Nr procedury: RZP-I-WI/30/DZP-1/2019  
Nr sprawy: DZP-1.260.47.2019

Dotyczy: postępowania o udzielenie zamówienia publicznego na: **dostawę i montaż platform prostoliniowych przyschodowych dla niepełnosprawnych w ramach zadania inwestycyjnego pn.: „Przebudowa części budynku przy ul. Starej 4 na potrzeby Warszawskiego Centrum Innowacji Edukacyjno-Społecznych i Szkoleń – etap II”.**

Zamawiający udziela odpowiedzi na zapytania złożone przez Wykonawców biorących udział w przedmiotowym postępowaniu.

**Pytanie Nr 3**

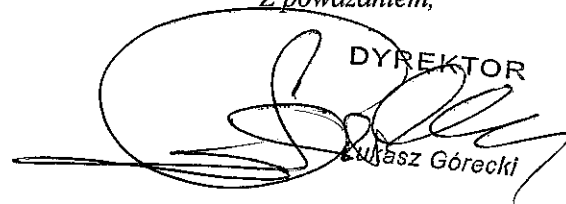
„(...) czy Zamawiający wyraża zgodę na zastosowanie jednej platformy o wymiarze 70x75cm (brak miejsca na dolny parking platformy na klatce schodowej nr 2 platforma 3)”.

Zamawiający informuje, iż nie wyraża zgody na zastosowanie jednej platformy o wymiarze 70x75cm.
